工程指示 / 要求簡箋(E.I.)

工程指示編號：EI / 2867 / 20

工程名稱：亞皆老街中電

工程項目：幕牆 廠唧膠方案

主橫碰主企
脚膠

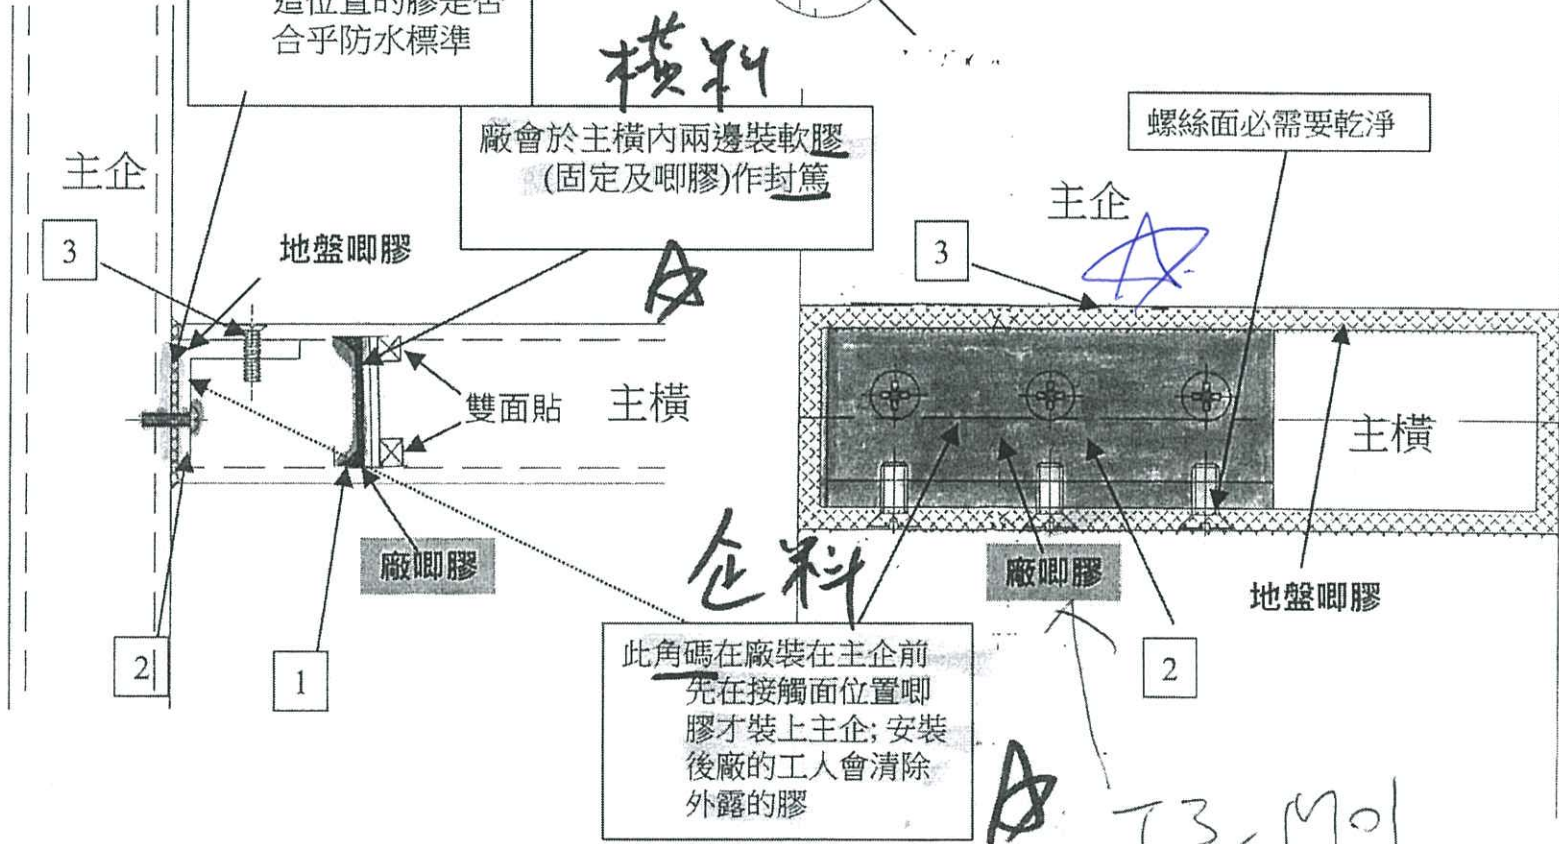
B 版：因顧問發現企料碼仔不足底膠，請把已入倉庫的，也打底膠才出貨。

Weatherproofing
Sealant Dowsil
791

*所有螺絲孔在安裝螺絲前必需要唧膠才可收上。

唧膠後會進行目測驗收(SEE ITP)
於試大水時亦會測試這位置的膠是否合乎防水標準

窗框: 窗玉

所有框和窗玉組裝時, 廠會於碰口位唧膠

橫料

廠會於主橫內兩邊裝軟膠 (固定及唧膠) 作封篤

螺絲面必需要乾淨

此角碼在廠裝在主企前
先在接觸面位置唧膠才裝上主企; 安裝後廠的工人會清除外露的膠

T3, Mol
地盤補唧
